14. 重要な安全機能を有する施設設置位置での弱風化部中のシームS-11(5/27)

第1043回審査会合
資料1-1-2 P.14-5 加筆

第1043回審査会合
資料1-1-2 P.14-5 修正

誤 側壁地質図の根拠となる地質柱状図

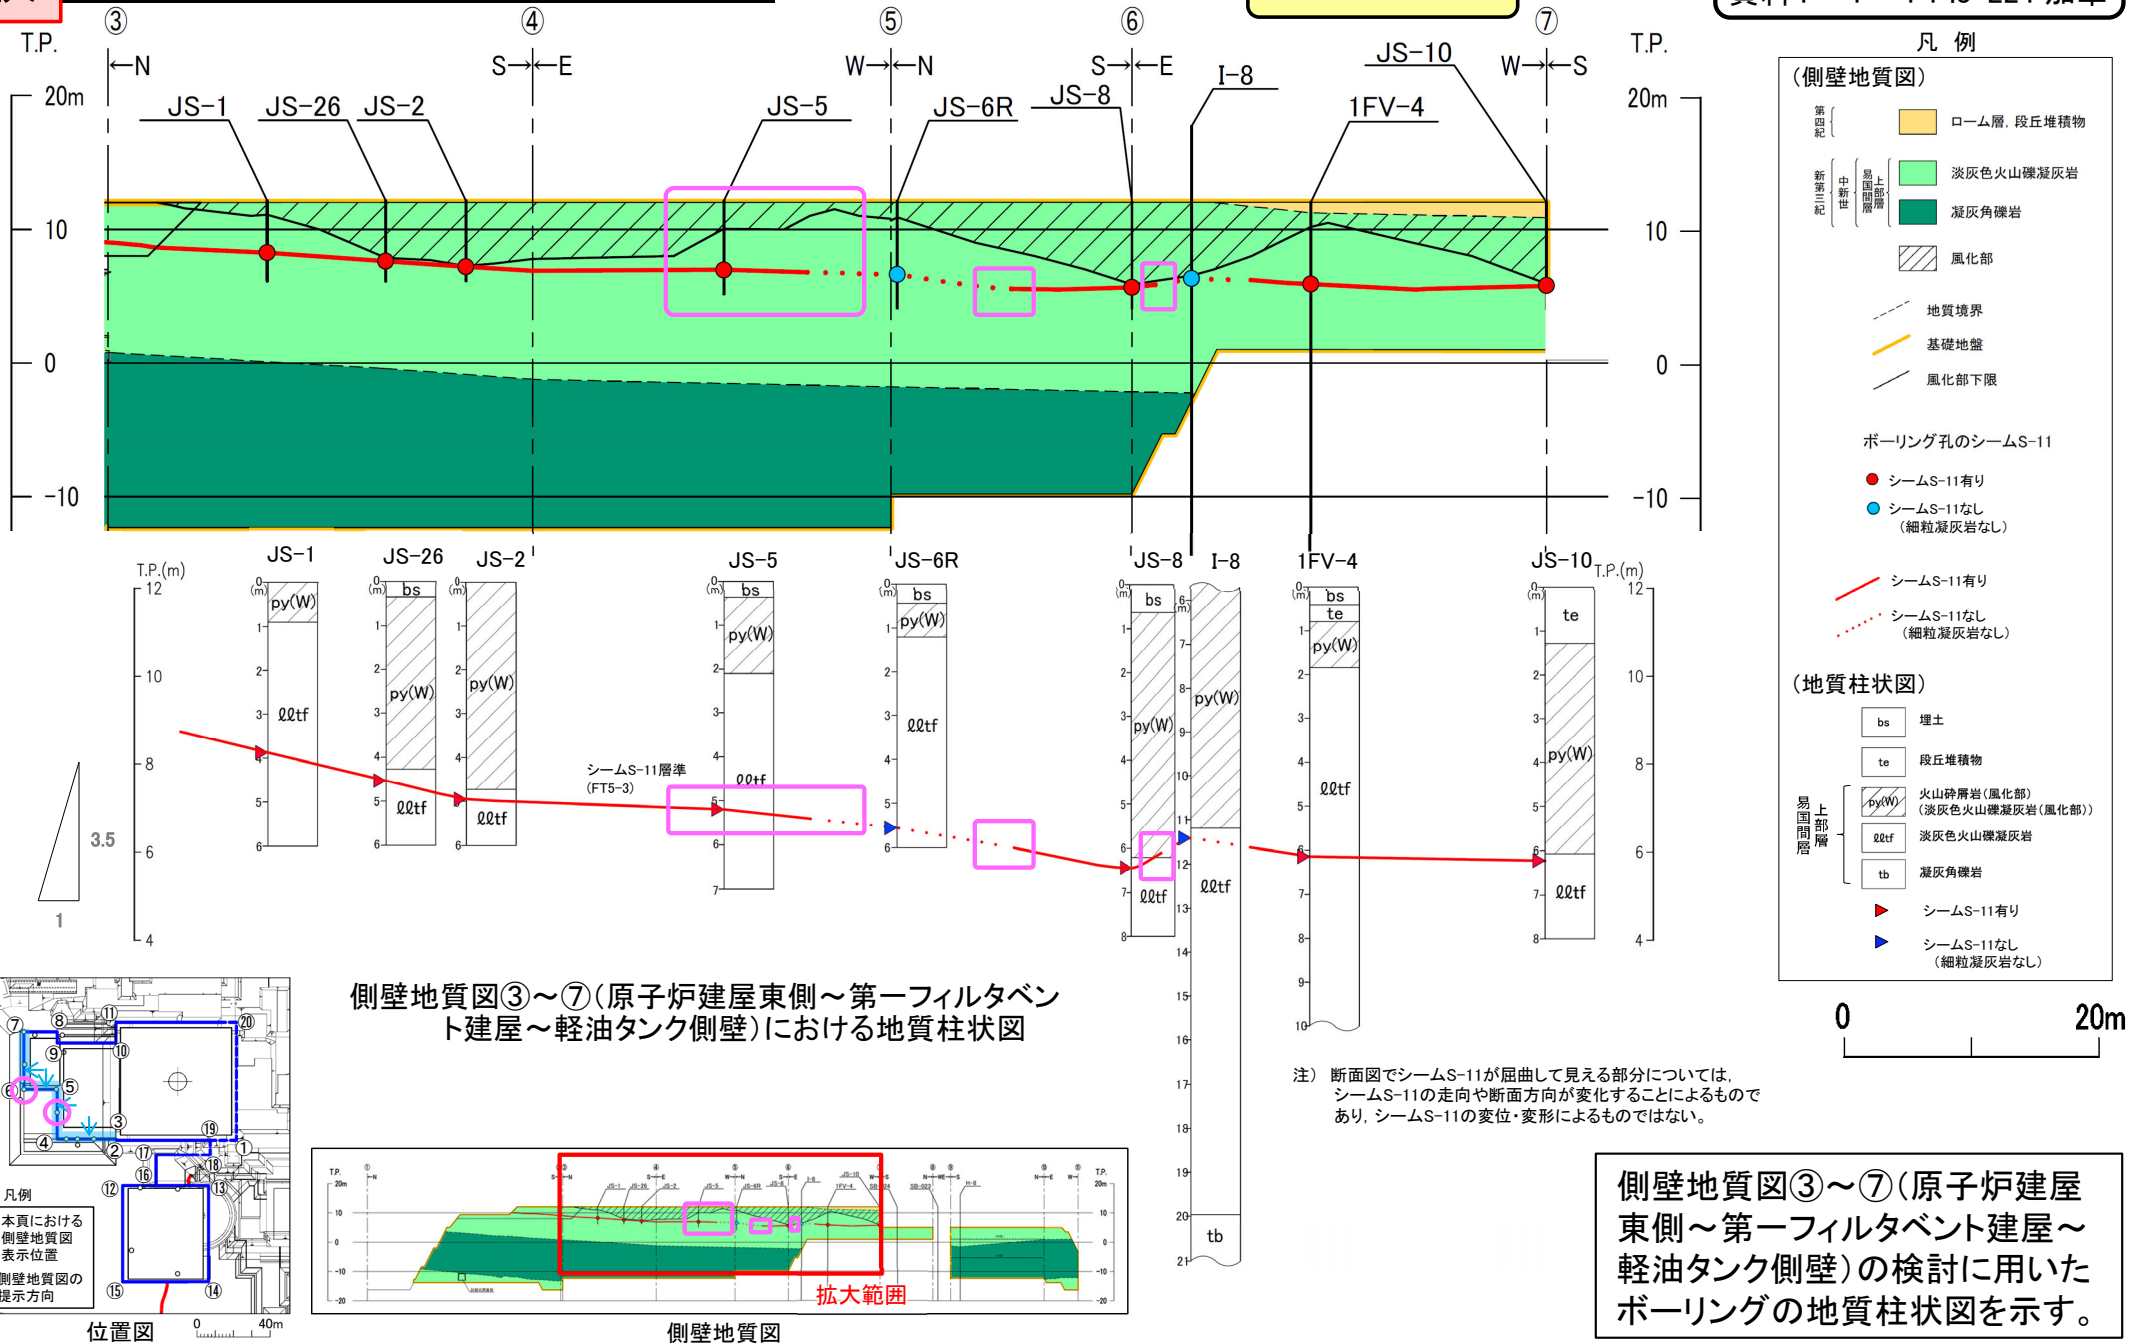
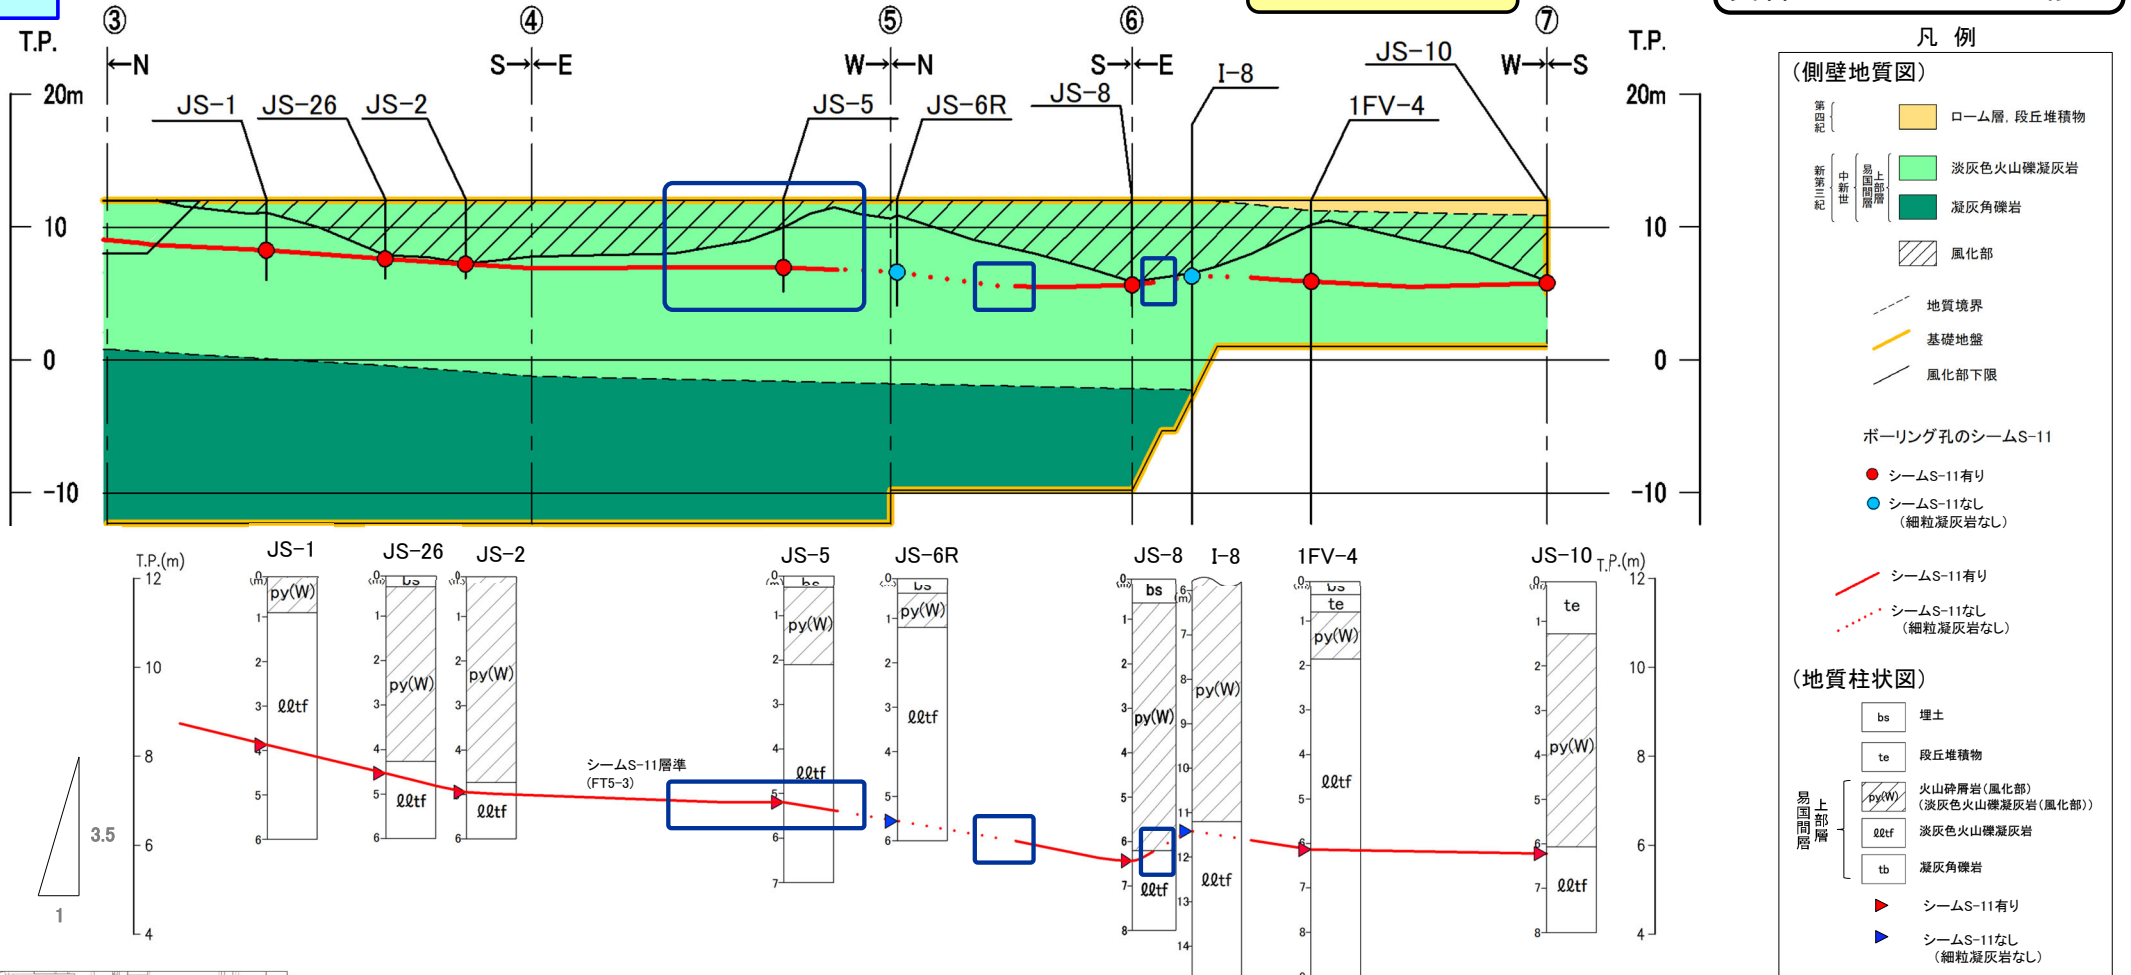
(1) 重要施設の基礎地盤に分布するシームS-11と風化部との地質観察に基づく位置関係(16/29) ○: 誤りの箇所

第1043回審査会合
資料1-1-1 P.3-224 加筆

(1) 重要施設の基礎地盤に分布するシームS-11と風化部との地質観察に基づく位置関係(16/29) ○ : 正しく修正した箇所

第1043回審査会合
資料1-1-1 P.3-224 修正

誤(参考)分析用ボーリングの地質柱状図

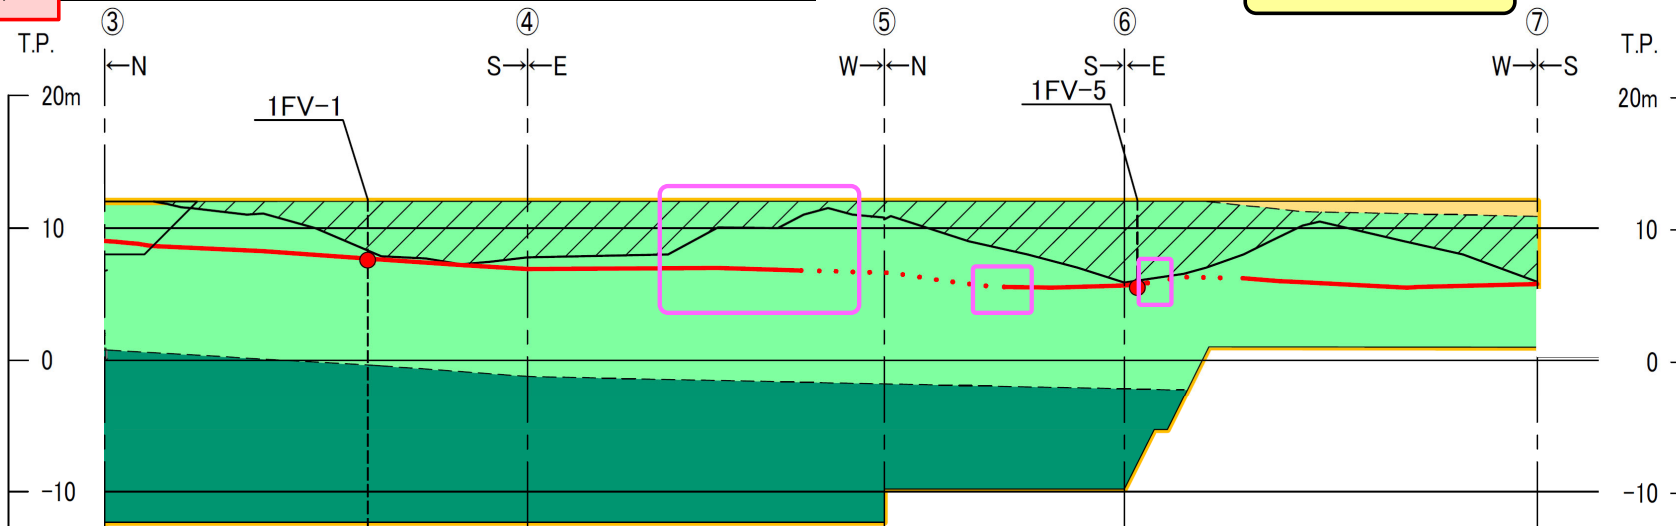
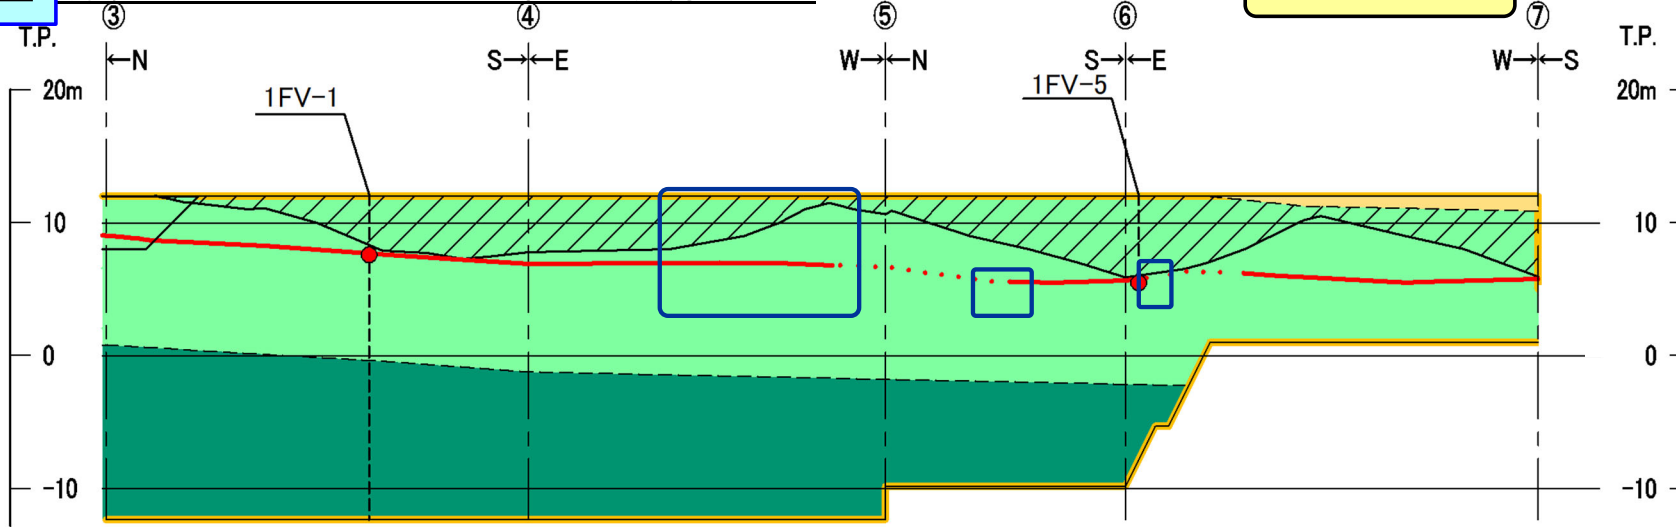
(1) 重要施設の基礎地盤に分布するシームS-11と風化部との地質観察に基づく位置関係(18/29) ○: 誤りの箇所

第1043回審査会合
資料1-1-1 P.3-226 加筆

(1) 重要施設の基礎地盤に分布するシームS-11と風化部との地質観察に基づく位置関係(18/29) ○: 正しく修正した箇所

第1043回審査会合
資料1-1-1 P.3-226 修正

誤 側壁地質図の根拠となる法面スケッチ

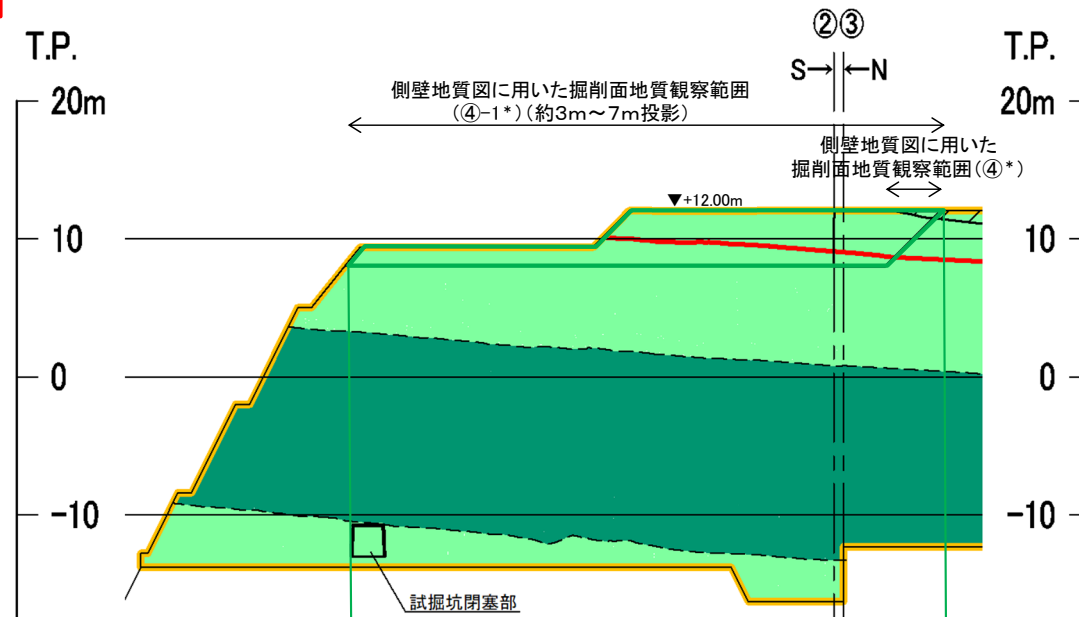
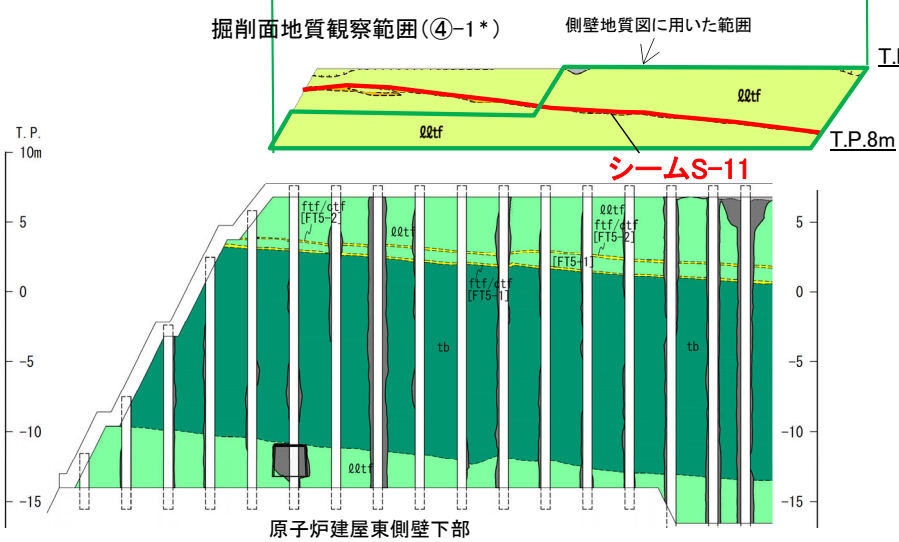
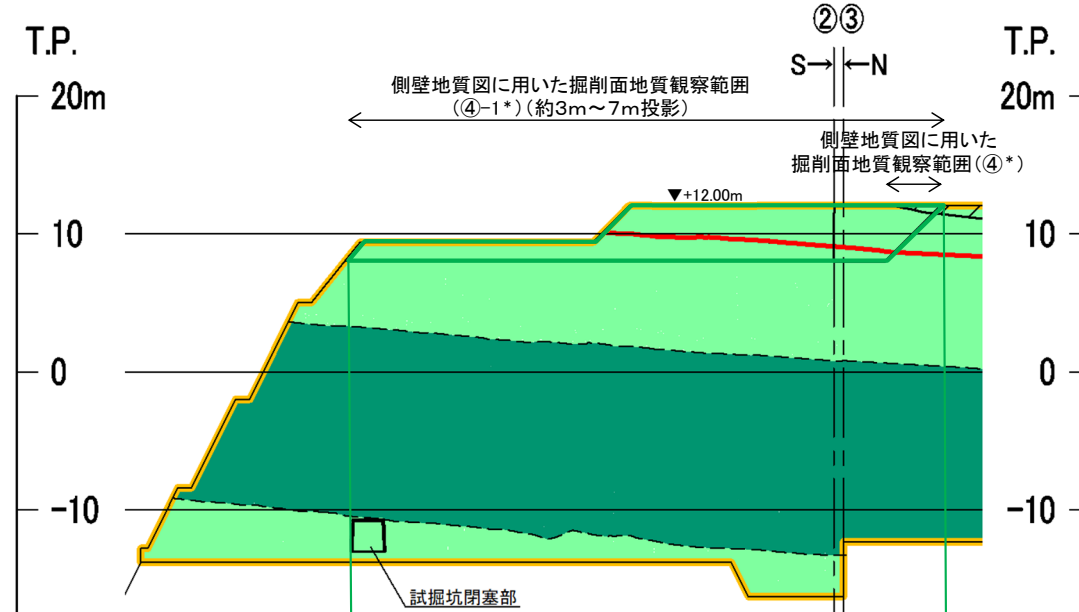
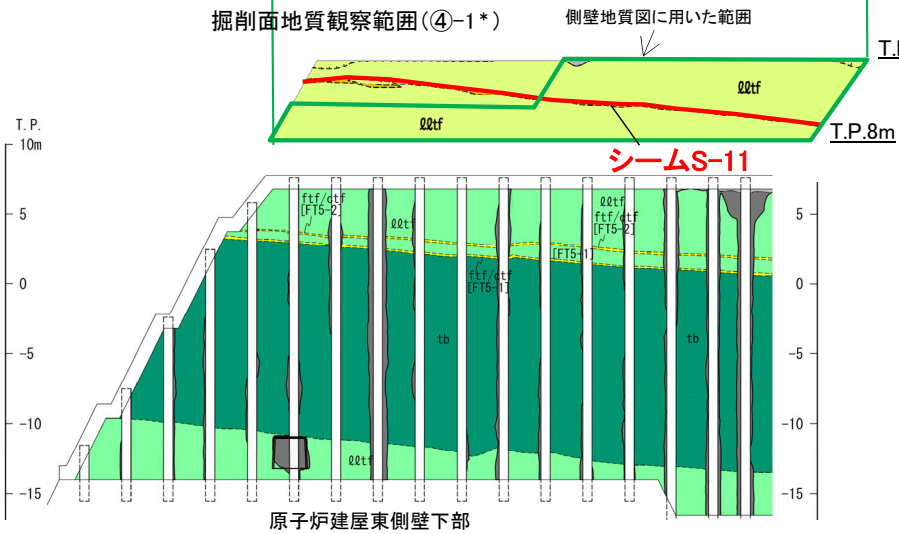
第1043回審査会合
資料1-1-1 P.3-228 加筆

○:正しく修正した箇所
POWER

第1043回審査会合
資料1-1-1 P.3-228 修正

誤 側壁地質図の根拠となる地質柱状図

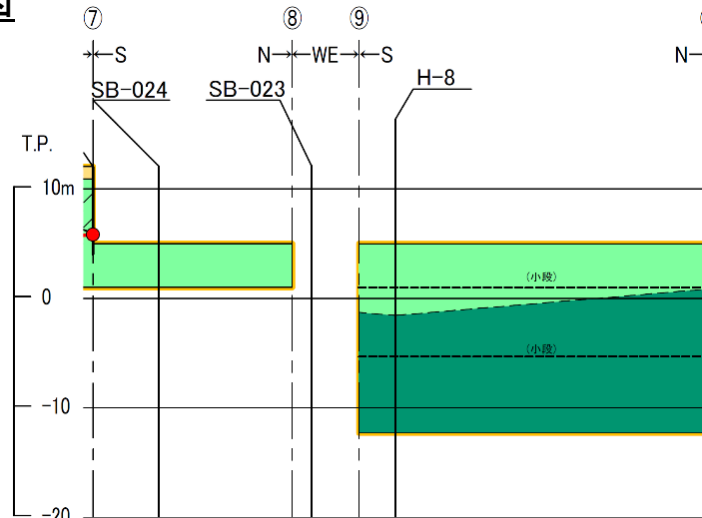
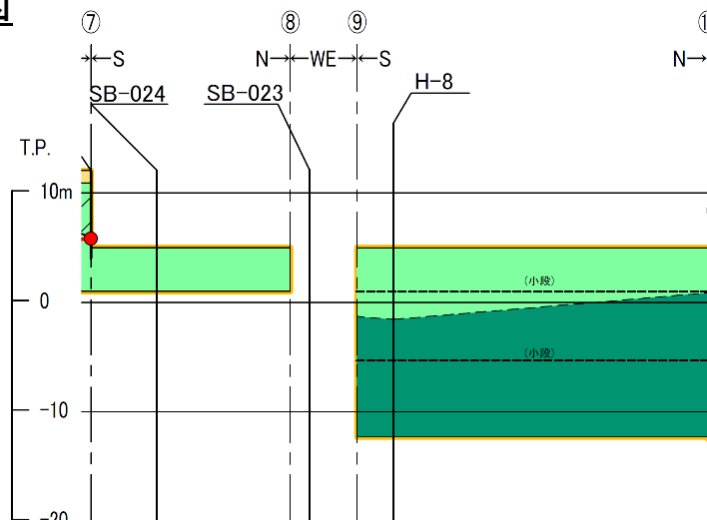
第1043回審査会合
資料1-1-1 P.3-230 加筆

第1043回審査会合
資料1-1-1 P.3-230 修正

誤 側壁地質図の根拠となる法面スケッチ

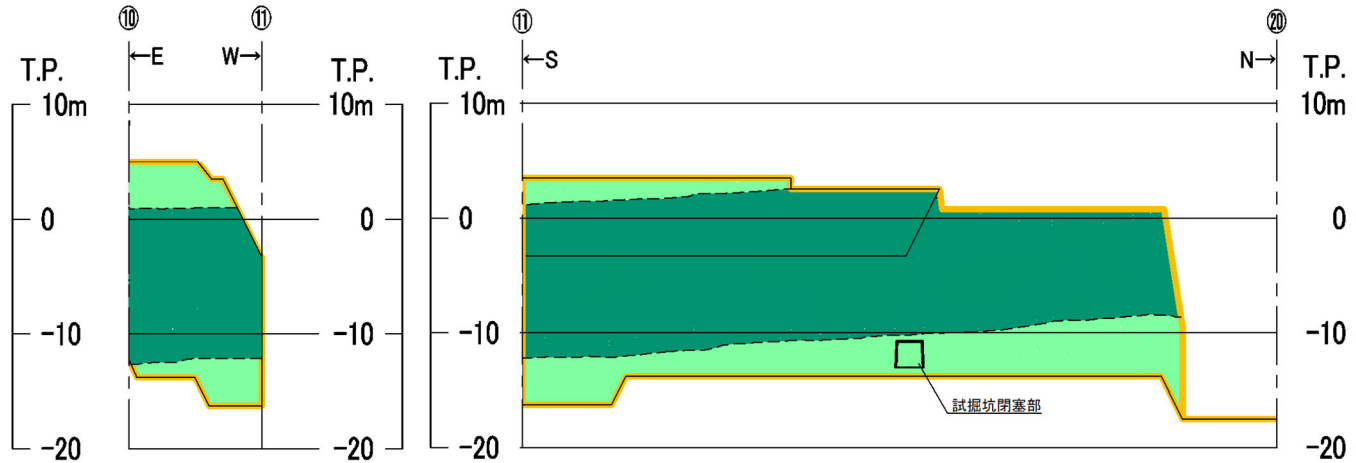
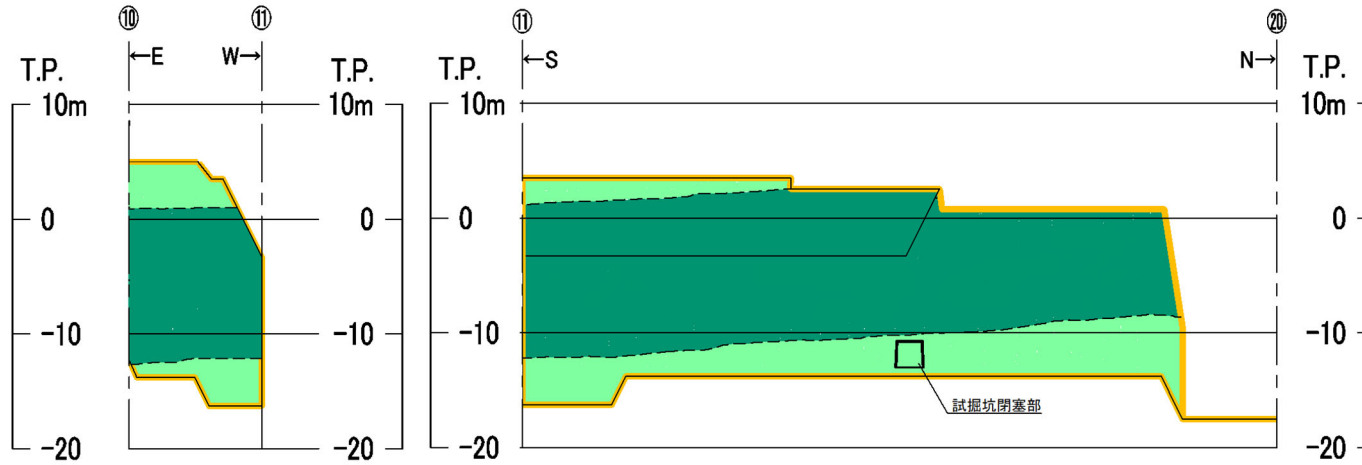
(1) 重要施設の基礎地盤に分布するシームS-11と風化部との地質観察に基づく位置関係(24/29) ○: 誤りの箇所

第1043回審査会合
資料1-1-1 P.3-232 加筆

(1) 重要施設の基礎地盤に分布するシームS-11と風化部との地質観察に基づく位置関係(24/29) ○ : 正しく修正した箇所

第1043回審査会合
資料1-1-1 P.3-232 修正
